H24-B11-1

記事	報告書作成用柱状図(H26年9月)⇒申請書用柱状図
1~7	・堆積物の記載は、埋土、砂礫等の性状を示すこととし、“岩種区分”欄に対応した層相名を記載。

H24-B11-2

報告書作成用柱状図
(H26年9月)

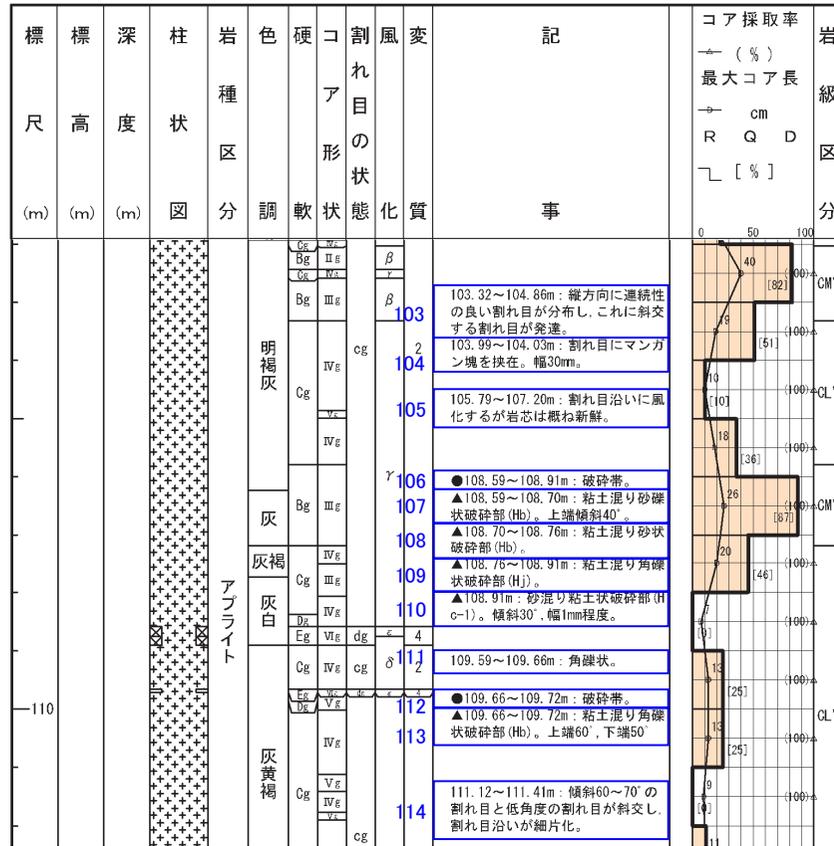
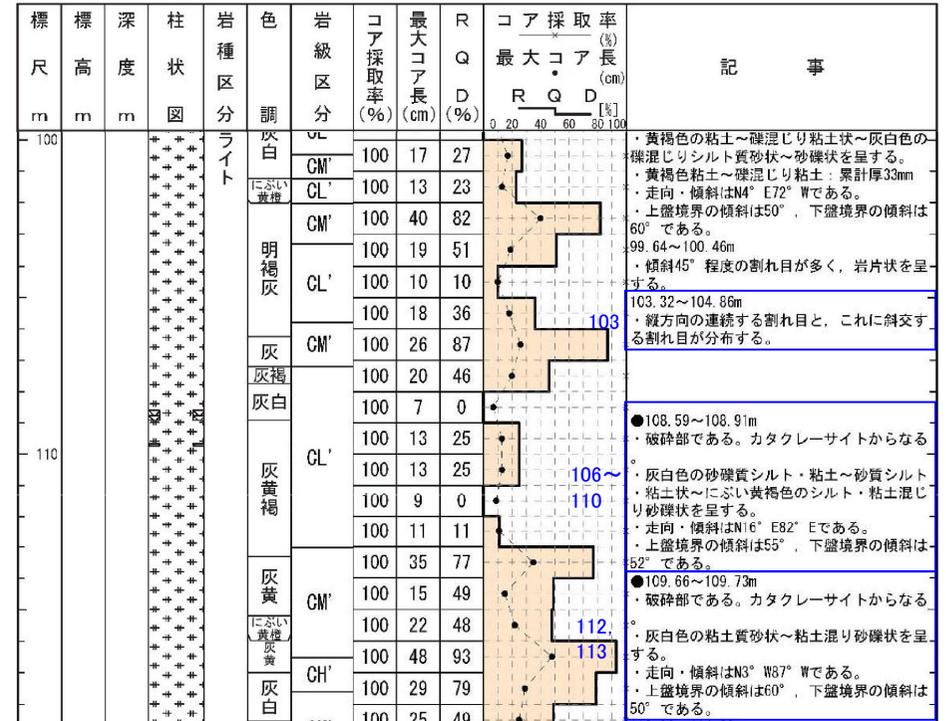
記事	報告書作成用柱状図(H26年9月)⇒申請書用柱状図
103	・変更なし
104	・割れ目沿いのマンガン塊の挟在については、補足的なものであるため削除。
105	・風化については、岩級区分に含めて表示しているため削除。
106～110	・カタクレーサイト主体であると判断したことから、カタクレーサイトからなると記載。 ・色調、粒度、境界の傾斜については、申請書前までに別途行っていた、地盤安定解析用の物性値設定を目的とした破砕部の再観察の結果に基づき記載。 ・ポアホールテレビの解析結果による最新活動面の走向・傾斜を記載。
111	・角礫状を呈するが、掘削時の機械割れと判断し削除。
112, 113	・カタクレーサイト主体であると判断したことから、カタクレーサイトからなると記載。 ・色調、粒度、境界の傾斜、深度については、申請書前までに別途行っていた、地盤安定解析用の物性値設定を目的とした破砕部の再観察の結果に基づき記載。 ・ポアホールテレビの解析結果による最新活動面の走向・傾斜を記載。
114	・割れ目沿いで細片化するが、掘削時の機械割れと判断し削除。

報告書作成用柱状図
(H26年9月)

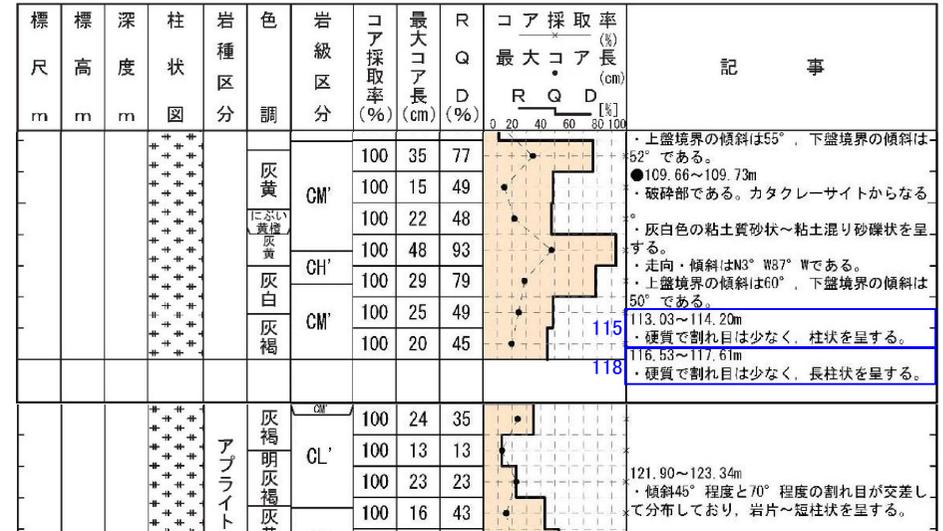
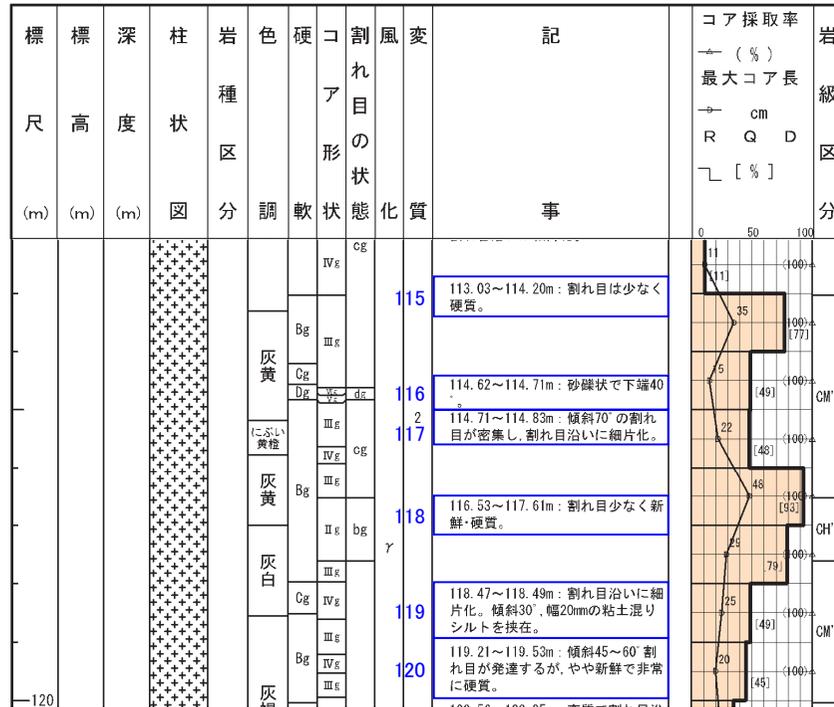
記事	報告書作成用柱状図(H26年9月)⇒申請書用柱状図
115	・“コア形状”欄に基づき柱状と記載。
116, 117	・割れ目が密集し、一部で砂礫状を呈するが、周囲の岩盤に劣化が認められず、砂礫状部の礫に定向配列も認められないことから削除。
118	・“コア形状”欄に基づき長柱状と記載。
119	・割れ目沿いで細片化した粘土混りシルトを挟在するが、開口部にスライムが充てんしたものと判断し削除。
120	・硬軟や割れ目の発達程度については、RQD、最大コア長、岩級区分で示しているため削除。

報告書作成用柱状図
(H26年9月)

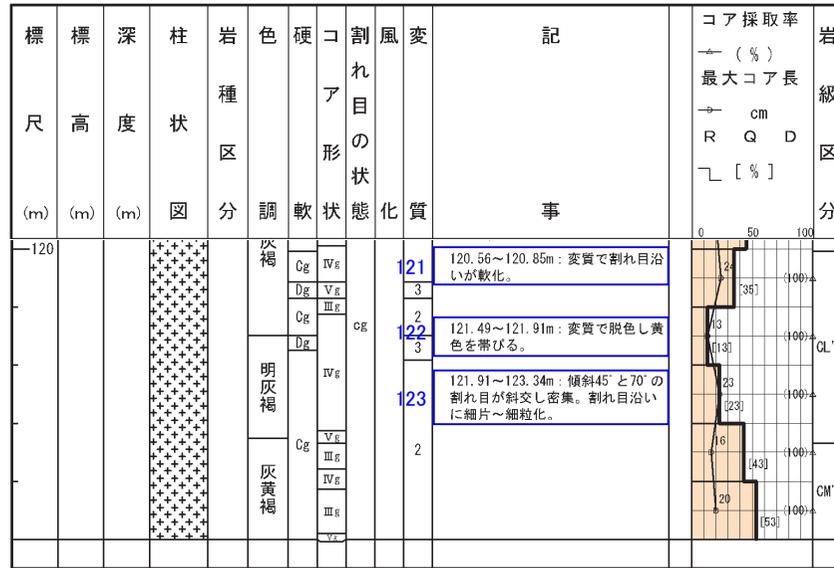
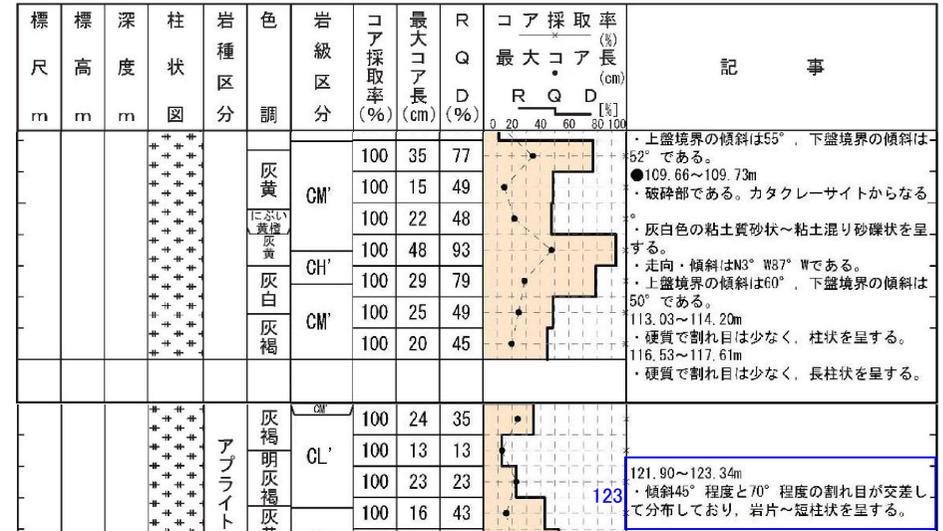
記事	報告書作成用柱状図(H26年9月)⇒申請書用柱状図
121	・硬軟については、岩級区分で示しているため削除。
122	・色調については、補足的なものであるため削除。
123	・割れ目沿いに細片~細粒化しているが、掘削時の機械割れと判断し削除。 ・“コア形状”欄に基づき岩片~短柱状と記載。 ・上端深度121.91m→121.90m※1

報告書作成用柱状図
(H26年9月)

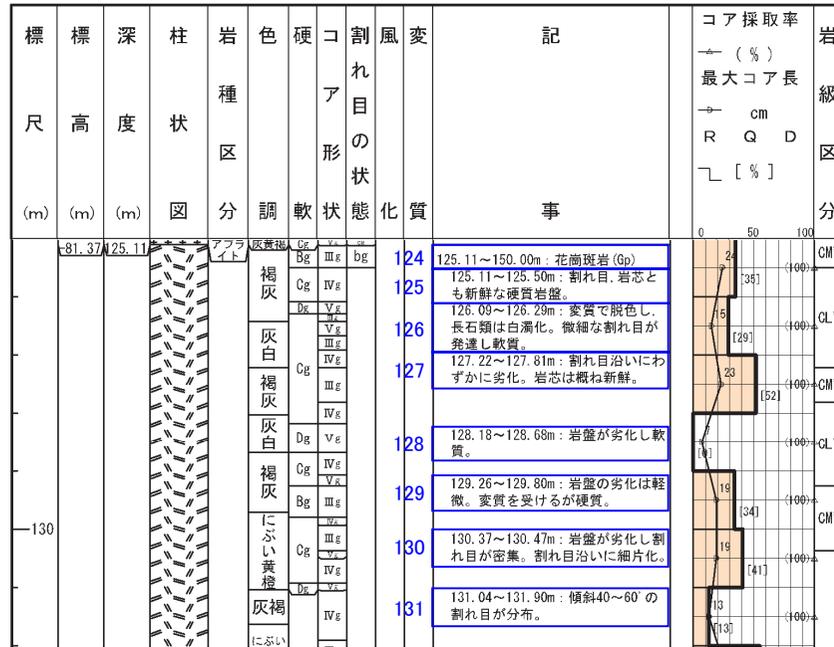
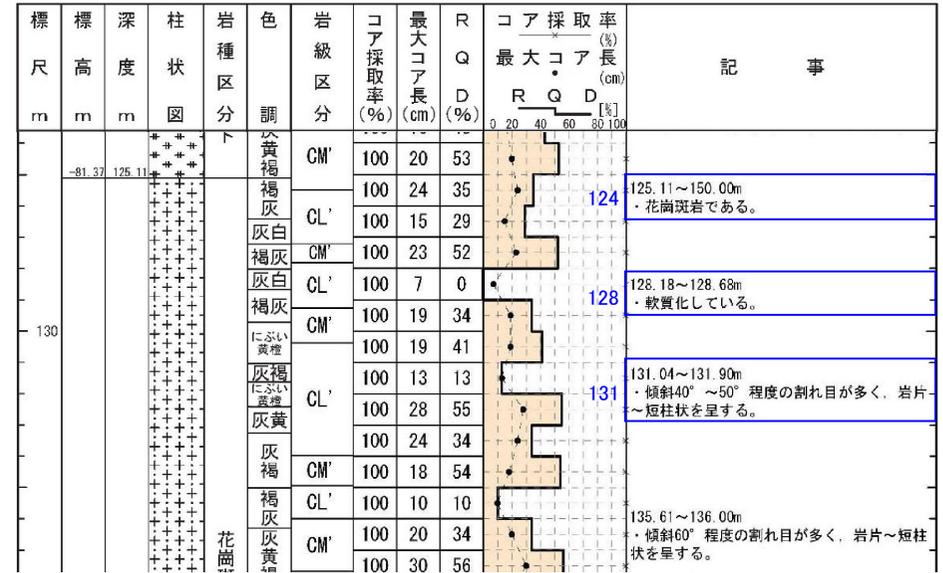
記事	報告書作成用柱状図(H26年9月)⇒申請書用柱状図
124	・変更なし
125	・硬軟については、岩級区分で示しているため削除。
126	・硬軟や割れ目の発達の程度については、RQD、最大コア長、岩級区分で示しているため削除。 ・脱色、長石の白濁化については、風化・変質に関する補足的な特徴の記載であるため削除。
127	・割れ目治いに劣化するが、当該区間の周囲と明確な差異がないことから削除。
128	・軟質化を伴う岩盤の劣化については、岩級区分で示しているため削除。
129	・硬軟については、岩級区分で示しているため削除。
130	・割れ目治いで細片化するが掘削時の機械割れと判断し削除。
131	・“コア形状”欄に基づき岩片～短柱状と記載。 ・傾斜60° → 50° ※2

報告書作成用柱状図
(H26年9月)

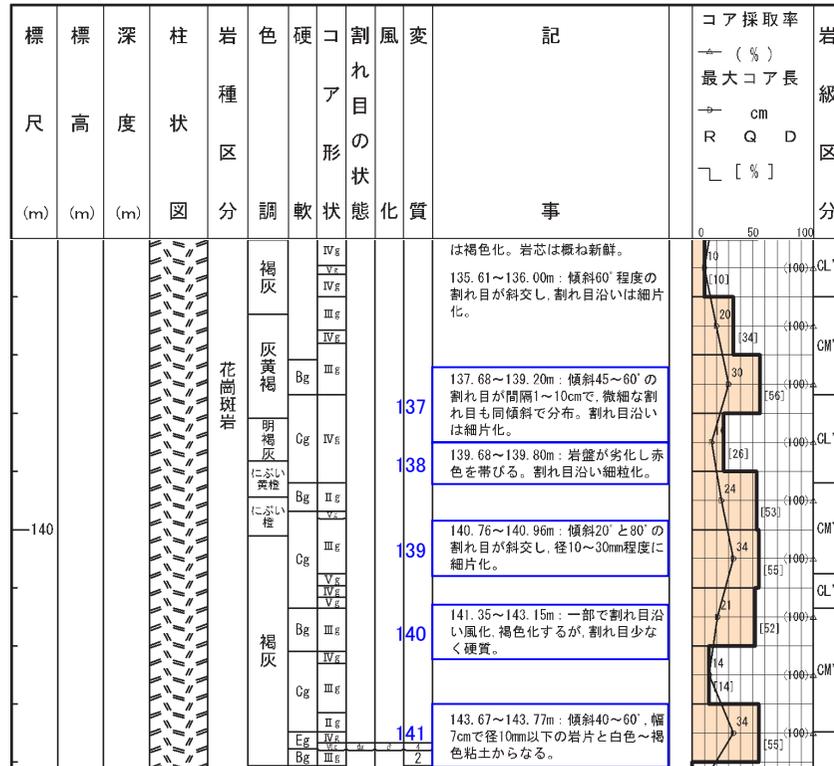
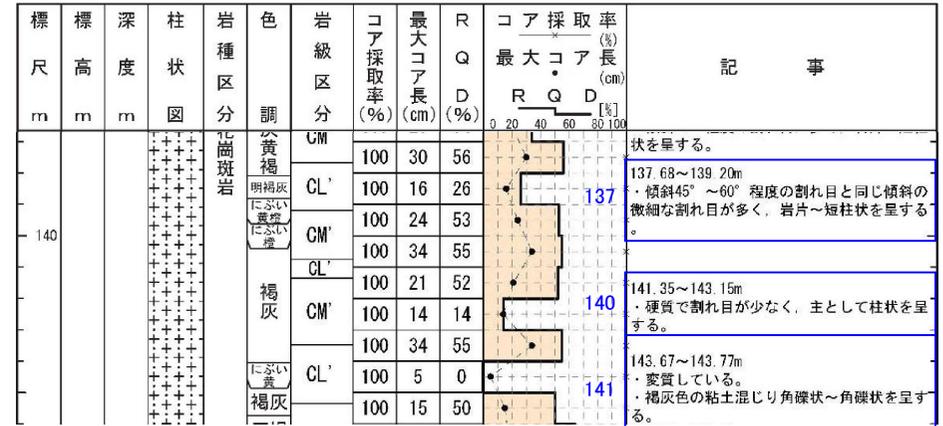
記事	報告書作成用柱状図(H26年9月)⇒申請書用柱状図
137	<ul style="list-style-type: none"> “コア形状”欄に基づき岩片~短柱状と記載。 割れ目沿いの細片化の記載については、挟在物の連続性に乏しく、周囲の岩盤に劣化が認められないことから削除。
138	<ul style="list-style-type: none"> 割れ目沿いで細粒化するが、挟在物の連続性に乏しく、周囲の岩盤に劣化が認められないことから削除。
139	<ul style="list-style-type: none"> 割れ目の発達程度については、RQD, 最大コア長, 岩級区分で示しているため削除。 割れ目沿いで細片化するが、掘削時の機械割れと判断し削除。
140	<ul style="list-style-type: none"> 割れ目の発達程度については、“コア形状”欄に基づき柱状と記載。 割れ目沿いの風化、変色については、補足的なものであるため削除。
141	<ul style="list-style-type: none"> “変質”欄に基づき、変質していると記載。 “色調”欄に基づき、褐灰色と記載。 表現の見直し(径10mm以下の岩片と白色~褐色粘土からなる→粘土混じり角礫状~角礫状)。 見かけの傾斜については、補足的なものであるため削除。 礫状を呈する区間の幅を記載しないこととしているため、幅7cmとの記載については削除。 粘土を挟在するが、いずれも連続性や直線性に乏しいことから、粘土混じり角礫状に含めて示すこととして削除。

報告書作成用柱状図
(H26年9月)

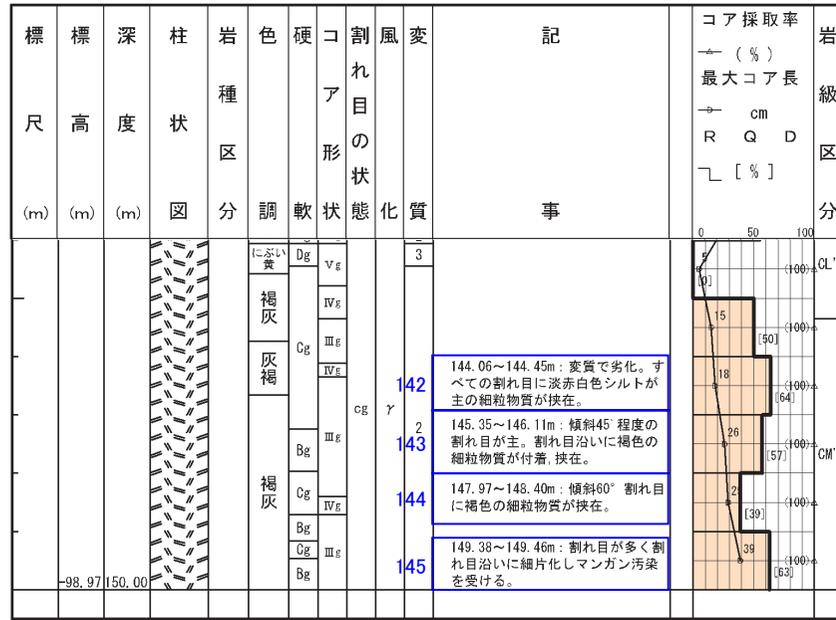
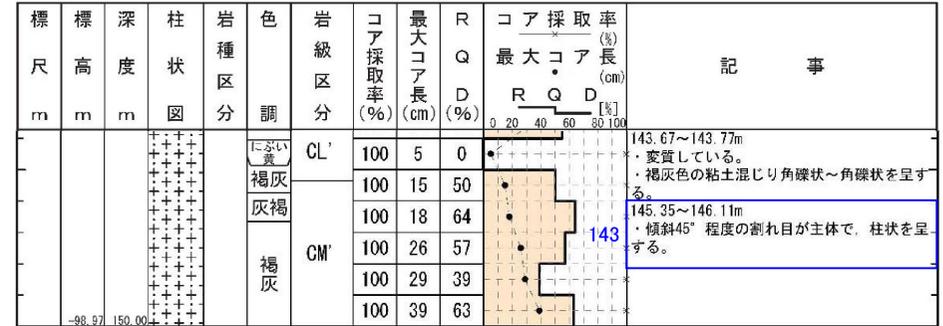
記事	報告書作成用柱状図(H26年9月)⇒申請書用柱状図
142	<ul style="list-style-type: none"> 劣化の程度については、RQD、最大コア長、岩級区分で示しているため削除。 一部に細粒物質を挟在するが、系統的でなく連続性や直線性に乏しいことから削除。
143	<ul style="list-style-type: none"> 割れ目の発達程度については、“コア形状”欄に基づき柱状と記載。 細粒物質を挟在するが、幅狭く、連続性に乏しく、周囲の岩盤に劣化が認められないことから削除。
144	<ul style="list-style-type: none"> 割れ目沿いに褐色の細粒物質を挟在するが、連続性に乏しく、周囲の岩盤に劣化が認められないことから削除。
145	<ul style="list-style-type: none"> 割れ目の発達程度は、RQD、最大コア長、岩級区分で示しているため削除。 割れ目沿いで細片化するが、挟在物の連続性に乏しく、周囲の岩盤に劣化が認められないことから削除。 割れ目沿いのマンガン汚染については、補足的なものであるため削除。

報告書作成用柱状図
(H26年12月)

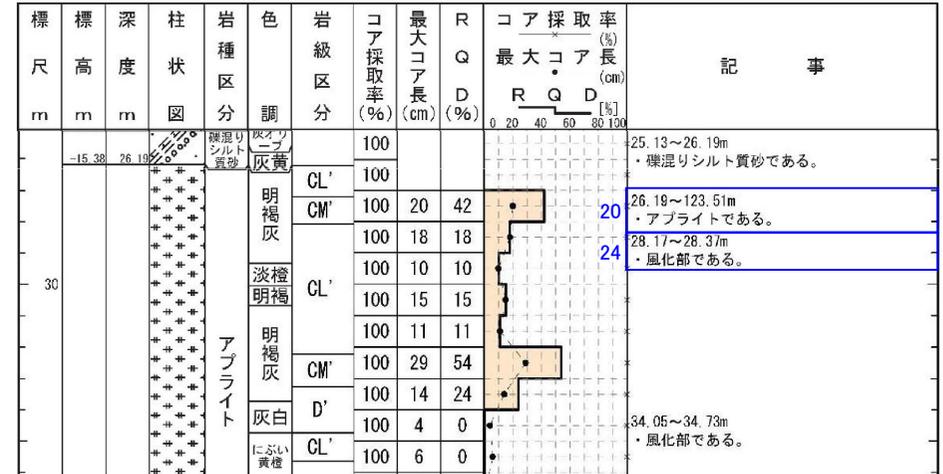
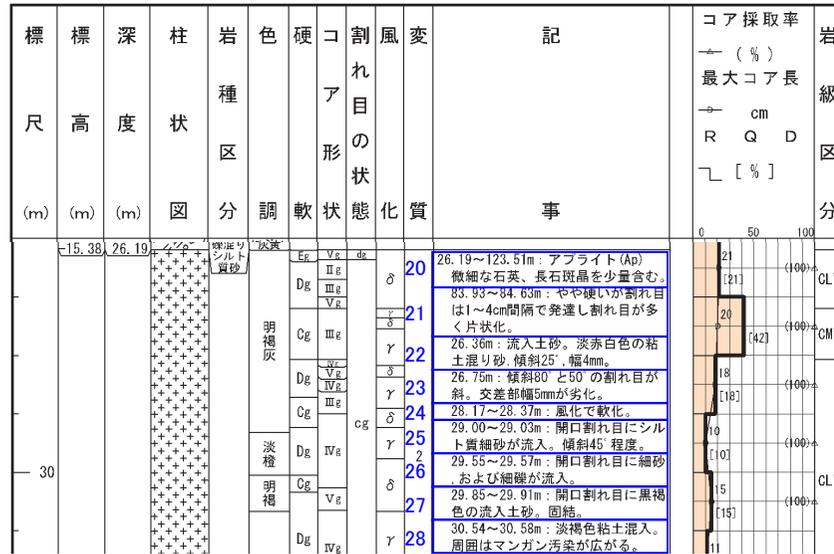
記事	報告書作成用柱状図(H26年12月)⇒申請書用柱状図
20	・一般的な岩相であり、石基及び斑晶の種類については、特に目立つ区間のみ記載することとしており、特に目立つ区間ではないため削除。
21	・報告書作成用柱状図において83.93-84.63mの記事を誤って20m区間に記載したものの。 ・硬軟や割れ目の発達については、RQD、最大コア長、岩級区分で示しているため削除。
22	・流入土砂については、細粒分が割れ目を充填したものであり、周囲の岩盤に劣化が認められないことから削除。
23	・劣化の程度については、岩級区分に含めて示しているため削除。
24	・軟化の程度については、岩級区分に含めて示しているため削除。
25	・シルト質細砂の流入については、細粒分が割れ目を充填したものであり、周囲の岩盤に劣化が認められないことから削除。
26	・細砂及び細礫の流入については、細粒分が割れ目を充填したものであり、周囲の岩盤に劣化が認められないことから削除。
27	・土砂の流入については、細粒分が割れ目を充填したものであり、周囲の岩盤に劣化が認められないことから削除。
28	・粘土の混入については、細粒分が割れ目を充填したものであり、周囲の岩盤に劣化が認められないことから削除。 ・マンガン汚染については、補足的なものであるため削除。

報告書作成用柱状図
(H26年12月)

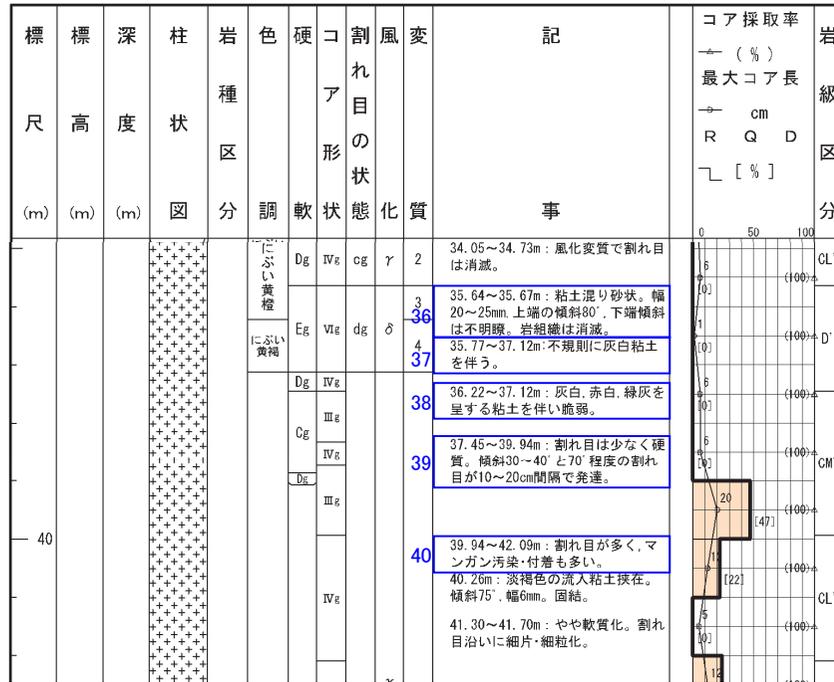
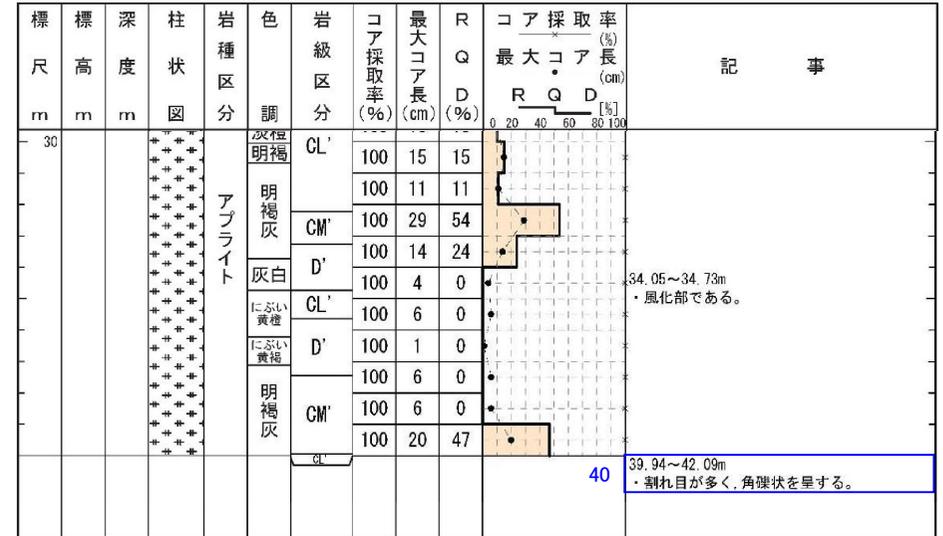
記事	報告書作成用柱状図(H26年12月)⇒申請書用柱状図
36	・粘土混じり砂状の下面は直線性がなく、礫の周囲に不規則に充填しており、礫にも定向配列が認められないことから削除。
37, 38	・一部で粘土を挟在するが、系統的でなく、連続性や直線性に乏しいことから削除。 ・脆弱化の程度については、RQD, 最大コア長, 岩級区分で示しているため削除。
39	・硬軟や割れ目の発達程度については、RQD, 最大コア長, 岩級区分で示しているため削除。
40	・割れ目の発達程度については、“コア形状”欄に基づき角礫状と追記。 ・割れ目沿いのマンガンについては、補足的なものであるため削除。

報告書作成用柱状図
(H26年12月)

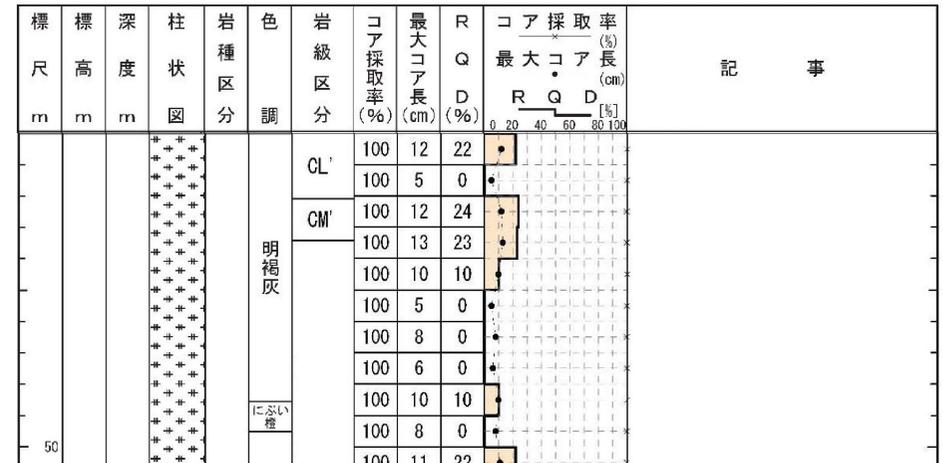
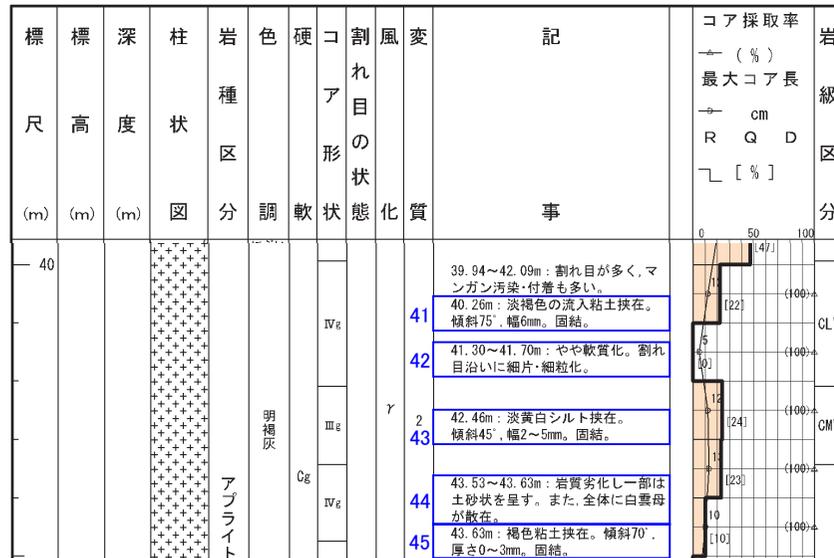
記事	報告書作成用柱状図(H26年12月)⇒申請書用柱状図
41	・流入粘土の挟在については、細粒分が割れ目を充填したものであり、連続性に乏しく、周囲の岩盤に劣化が認められないことから削除。
42	・硬軟については、岩級区分に含めて示しているため削除。 ・割れ目沿いに細片化しているが、周囲の岩盤と明瞭な差が認められないことから削除。
43	・シルトを挟在するが、直線性や連続性に乏しく、周囲の岩盤に劣化が認められないことから削除。
44, 45	・一部で土砂状を呈し粘土を挟在するが、連続性に乏しく、周囲の岩盤に劣化が認められないことから削除。 ・鉱物の晶出については、補足的なものであるため削除。

報告書作成用柱状図
(H26年12月)

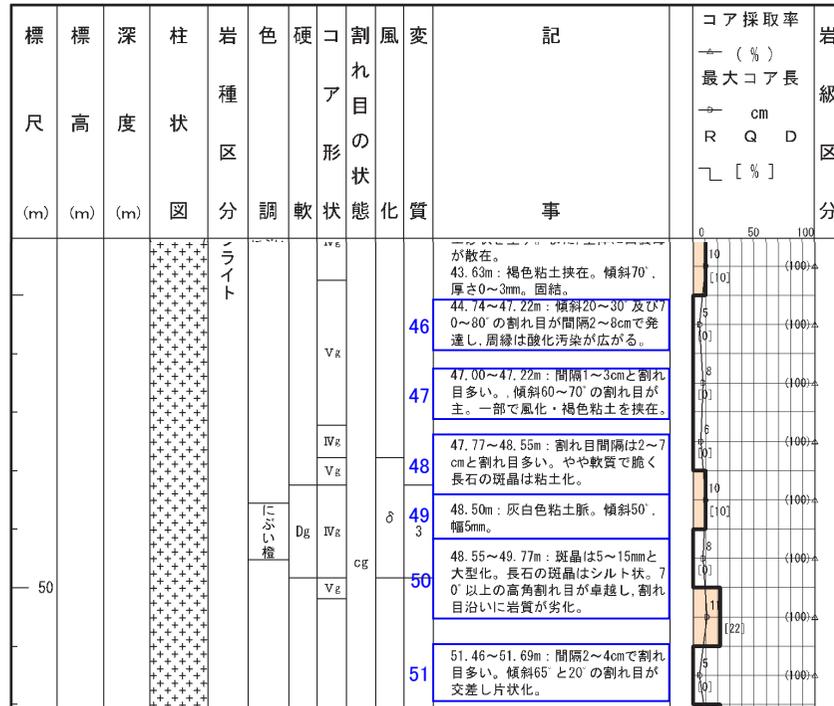
記事	報告書作成用柱状図(H26年12月)⇒申請書用柱状図
46	・割れ目の発達程度については、RQD、最大コア長、岩級区分で示しているため削除。 ・酸化汚染については、補足的なものであるため削除。
47	・割れ目の発達程度については、RQD、最大コア長、岩級区分で示しているため削除。 ・一部で粘土を挟在するが、連続性に乏しく、周囲の岩盤に劣化が認められないことから削除。 ・割れ目沿いの風化については、補足的なものであるため削除。
48	・硬軟や割れ目の発達程度については、RQD、最大コア長、岩級区分で示しているため削除。 ・長石の粘土化については、風化・変質に関する補足的なものであるため削除。
49	・粘土脈を挟在するが、連続性に乏しく、周囲の岩盤に劣化が認められないことから削除。
50	・一般的な岩相であり、斑晶の種類、粒径等については、特に目立つ区間のみ記載することとしており、特に目立つ区間ではないため削除。 ・劣化及び割れ目の発達程度については、RQD、最大コア長、岩級区分で示しているため削除。
51	・割れ目沿いに片状化しているが、掘削時の機械割れと判断し削除。
